AH.2022.0531.01.R

**Second opinion
geluidonderzoeken BO-EX
complex 402B**

definitief
12 januari 2023

figuur 5: beneden-boven woning, nieuwe situatie

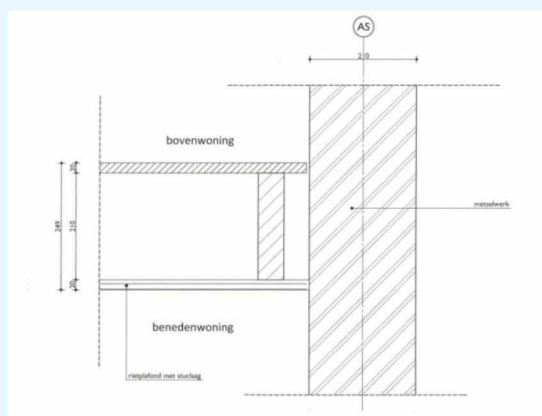
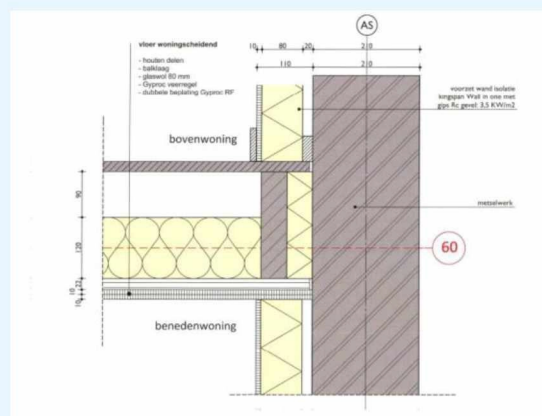
- 1 Bij de beneden-boven woningen is een vrijhangend plafond toegepast met 2x gips, zie figuur 5.
- 2 De aansluiting bij het dak is correct afgevuld met minerale wol, zie figuur 7.
- 3 De gevels zijn voorzien van voorzetwanden, de wanden zijn niet akoestisch ontkoppeld bij de aansluiting naar plafond en vloer.
- 4 De woningscheidende wanden zijn niet voorzien van voorzetwanden.
